廃炉発官 R 2 第 1 4 号
令和 2 年 4 月 1 6 日

福島第一原子力発電所 特定原子力施設に係る実施計画 変更認可申請書

○福島第一原子力発電所 特定原子力施設に係る実施計画
輸送貯蔵兼用キャスク B の増設に伴い、下記の通り変更を行う。

図 1-2 キャスク仮保管設備配置概略図 (単位 : m)

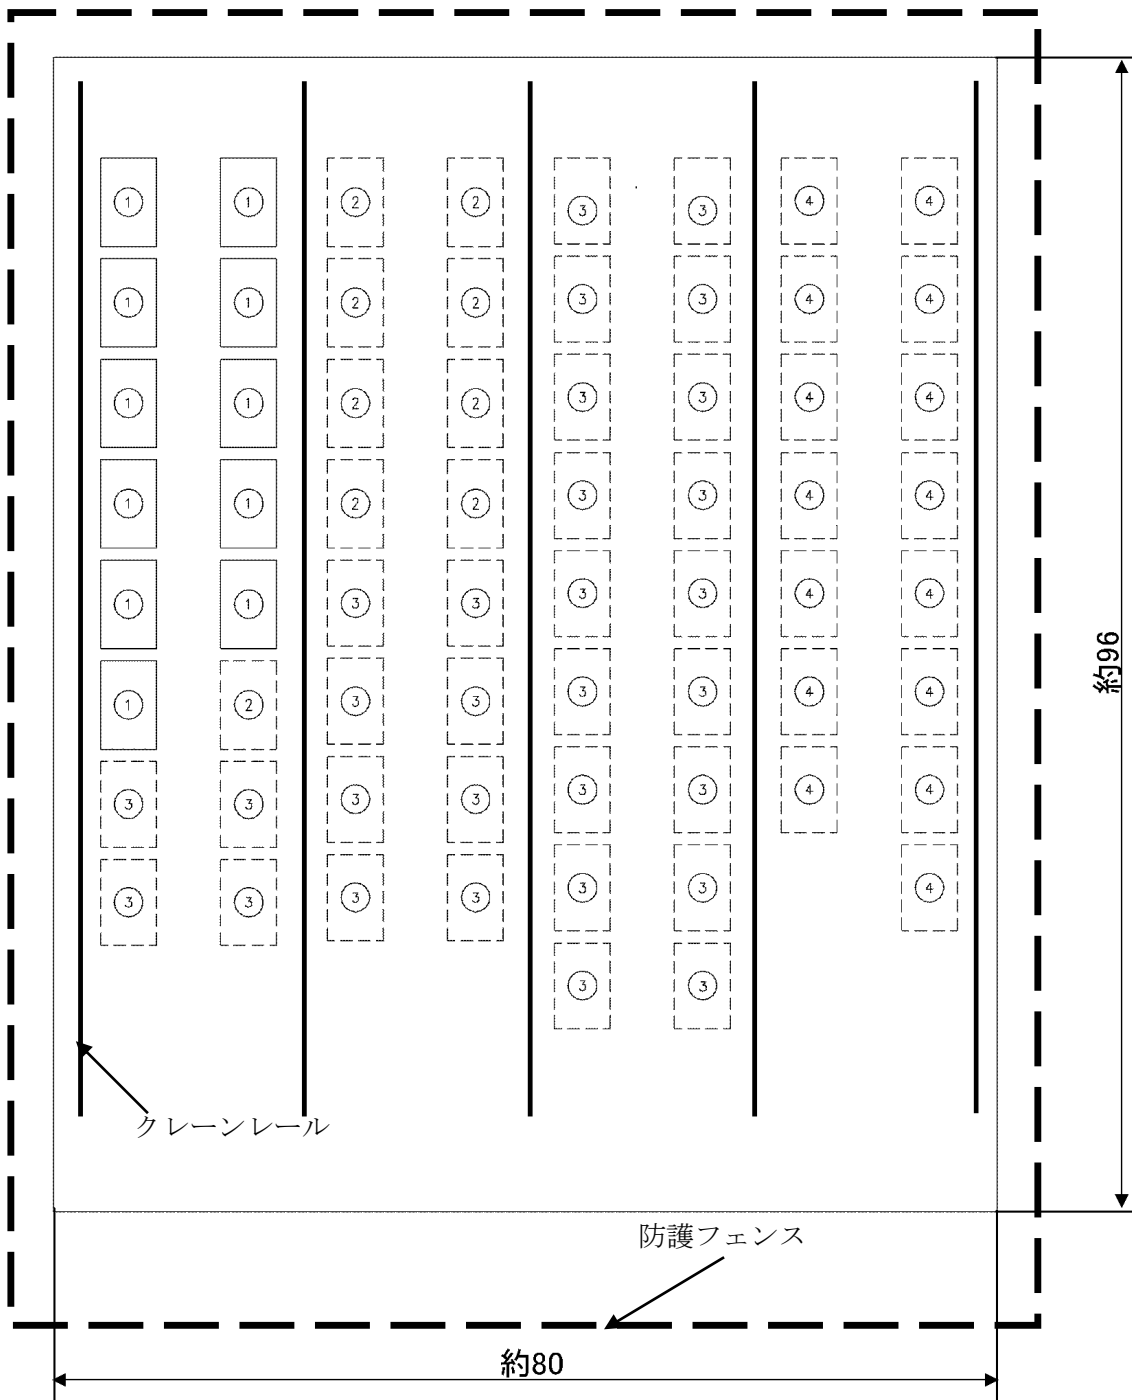
- ・輸送貯蔵兼用キャスク B の増設に伴う配置概略図の変更
- ・クレーンレール追設に伴う配置概略図の変更

①②	乾式貯蔵キャスク	20 基
③④	輸送貯蔵兼用キャスク	45 基

図 2-2 エリア放射線モニタ配置図

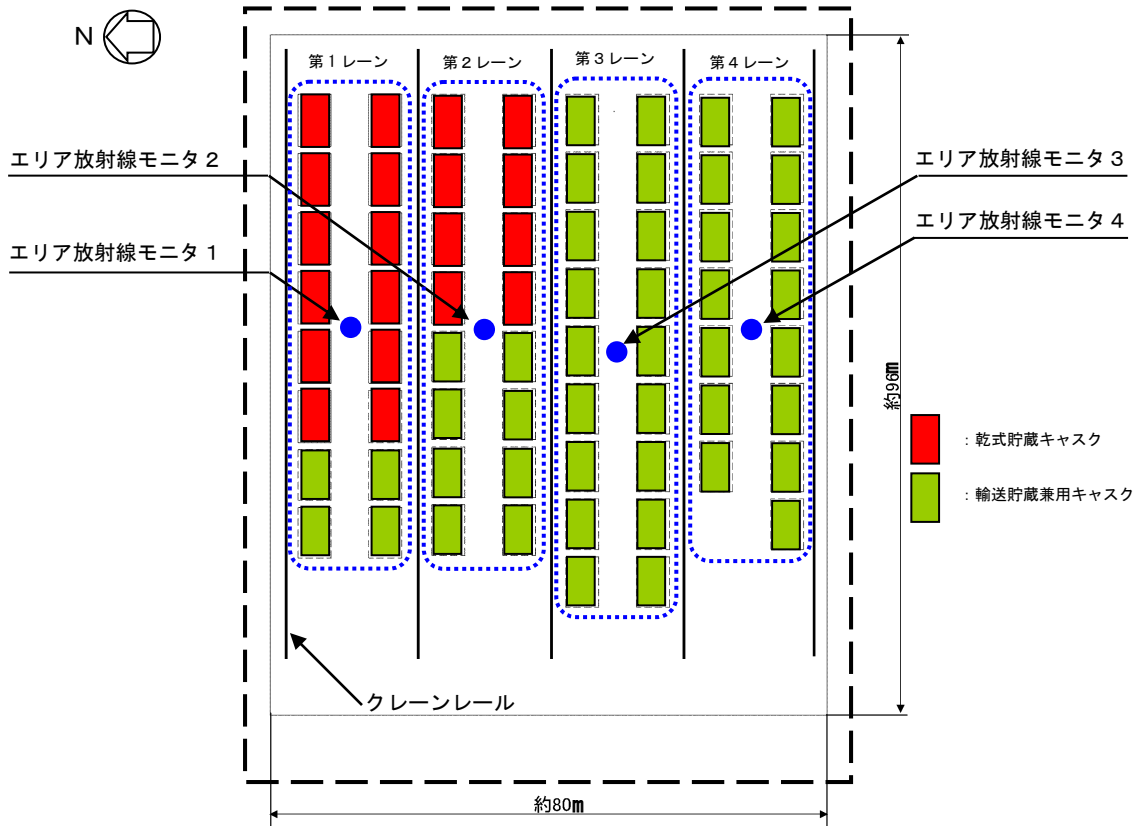
- ・クレーンレール追設に伴うエリア放射線モニタ配置図の変更
- ・エリア放射線モニタの増設に伴うエリア放射線モニタの仕様の変更
- ・その他記載の適正化

エリア放射線モニタの仕様を表 2-1 に示す。また、モニタリングポストの位置を図 2-1 に、エリア放射線モニタの配置図を図 2-2 に示す。エリア放射線モニタは、乾式キャスクからの放射線量が大幅に変動する事象が発生した場合に放射線量の監視ができるよう、図 2-2 に示す第 1 レーンから第 4 レーンの中央付近に各 1 基ずつ設置する。各エリア放射線モニタの監視範囲である乾式キャスクは、図 2-2 の青枠で示す、対応する各レーン毎の乾式キャスクである。各レーン毎に乾式キャスクを搬入する前までに、対応するエリア放射線モニタを監視可能にする。なお、エリア放射線モニタの検出位置は乾式キャスクの設置高さおよび作業員の身長を考慮した位置に設置する。

図 1 エリア放射線モニタ配置図

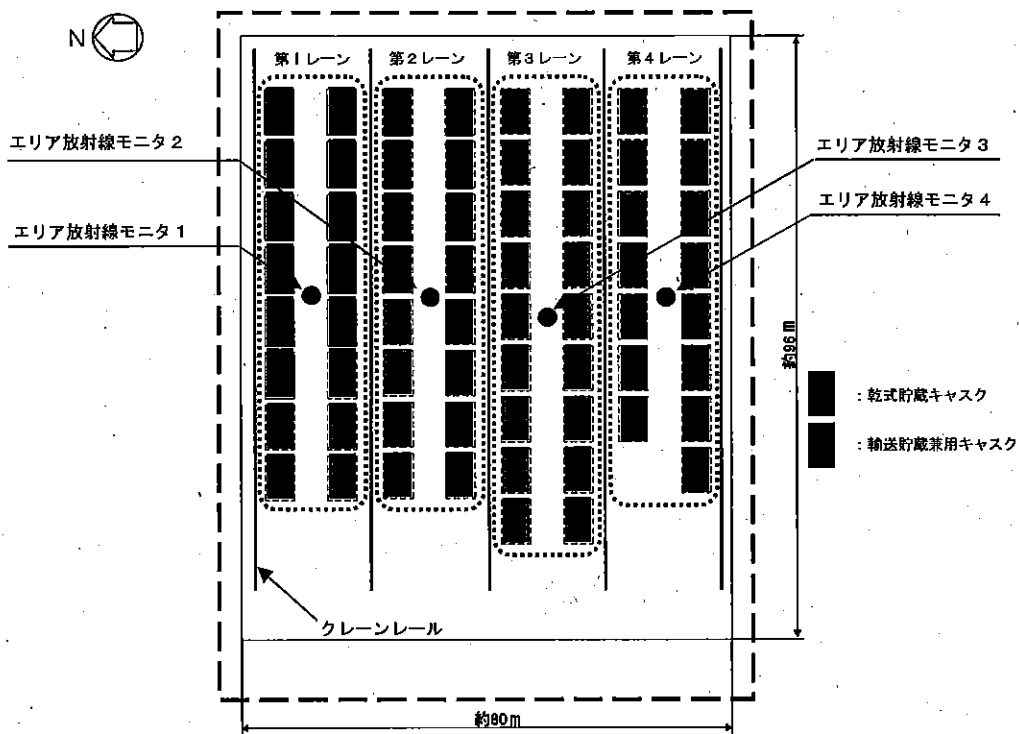
- ・クレーンレール追設及びエリア放射線モニタの増設に伴うエリア放射線モニタ配置図の変更
- ・その他記載の適正化
